工程指示 / 要求簡箋(E.I.)

工程指示編號：EI / 3147 / 21 修改版次：A

工程編號：J851 工程名稱：青衣明翹匯

工程項目：偏林箱 - 地盤用鋁板加工圖 (32/F)

PRECAST ALUM. WINDOW LAYOUT PLAN

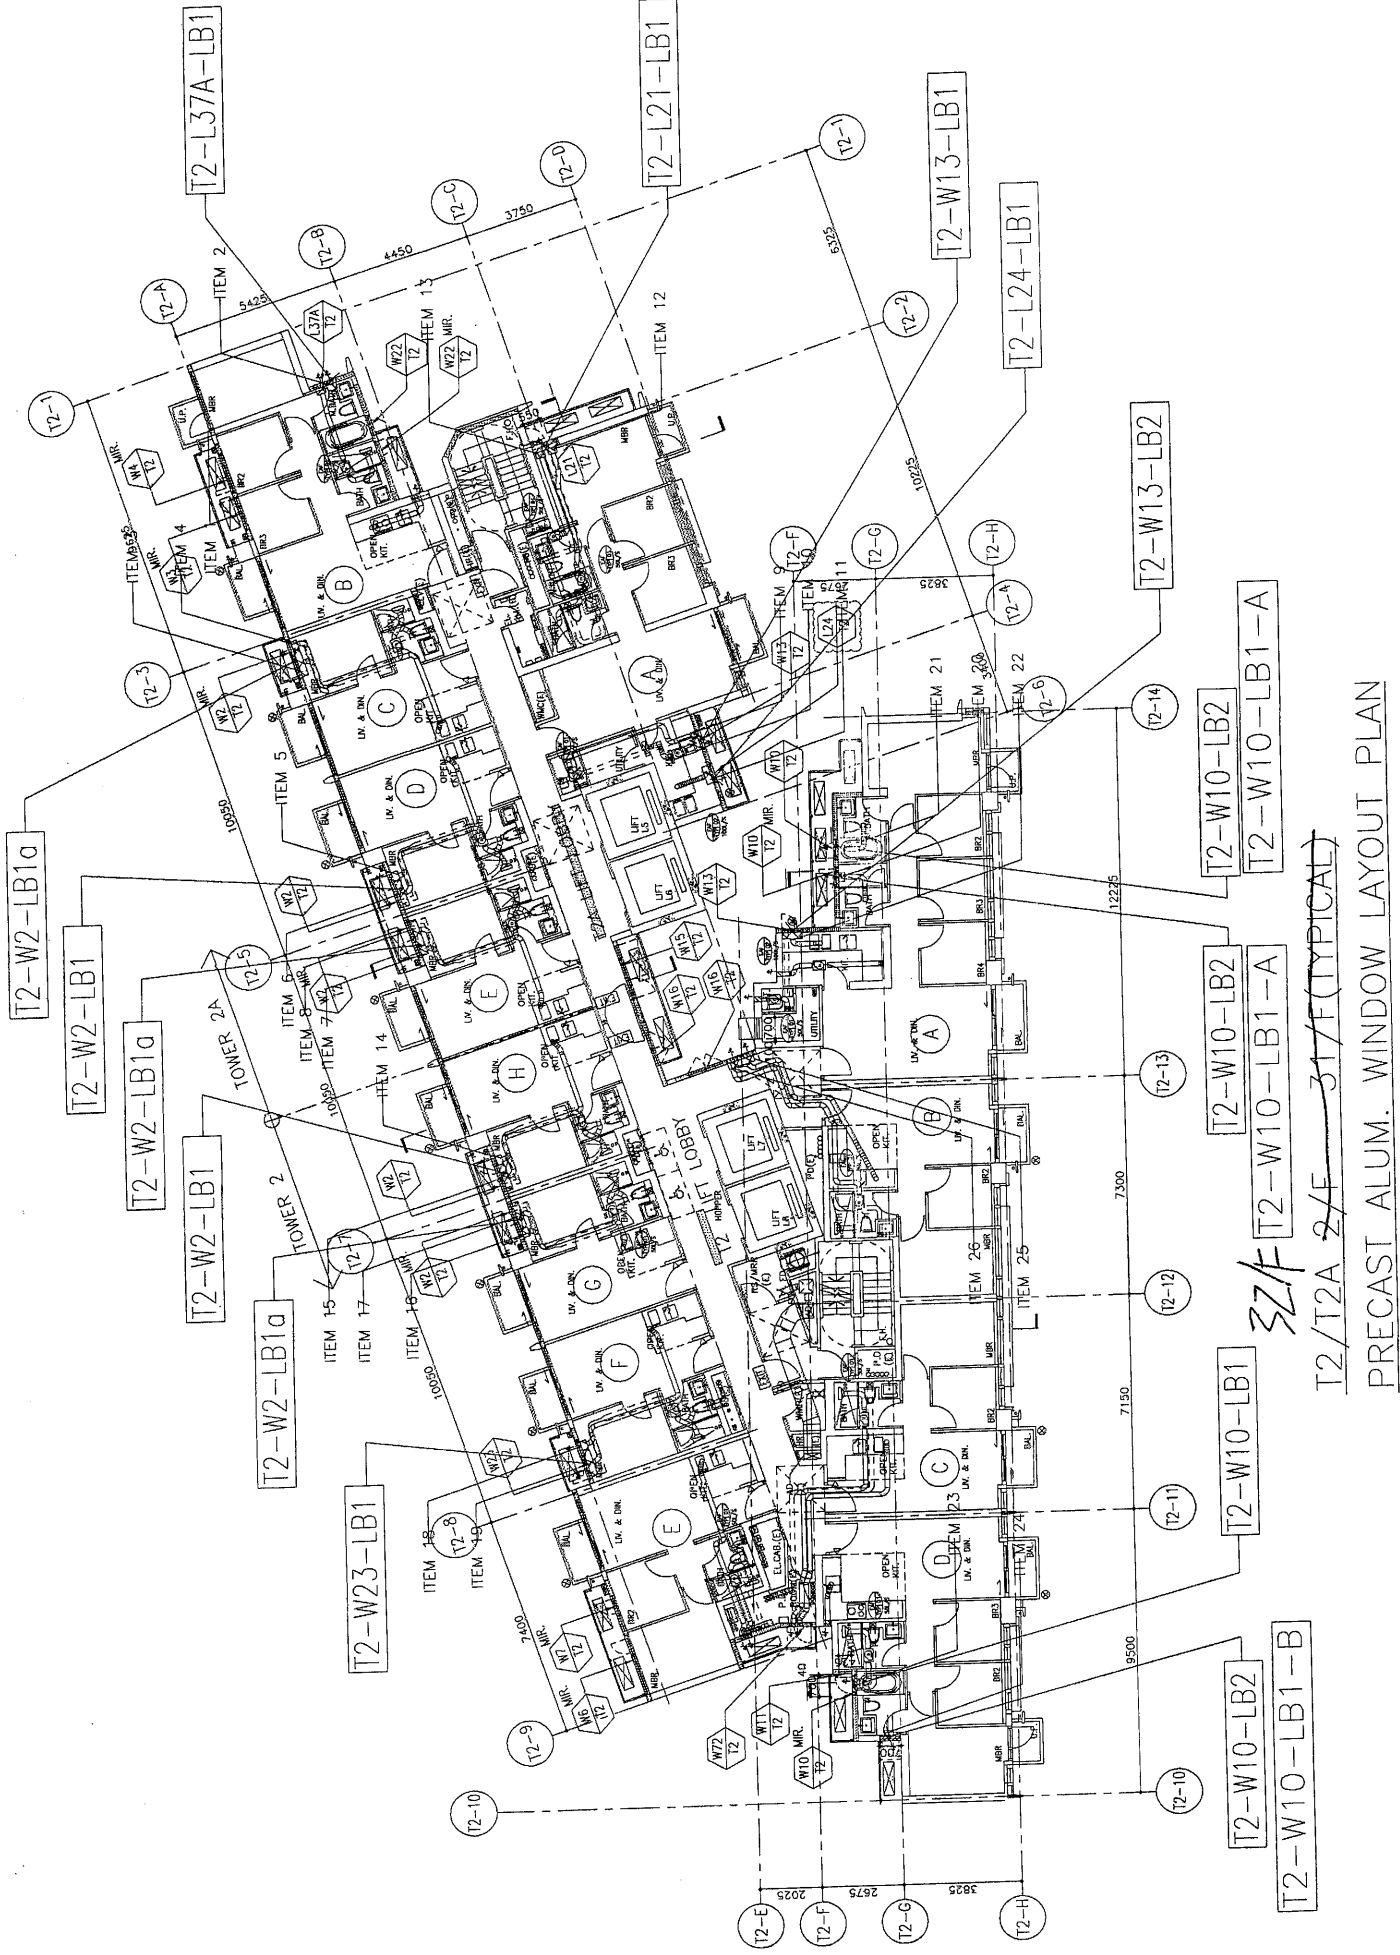
補充 T2 座位置圖。
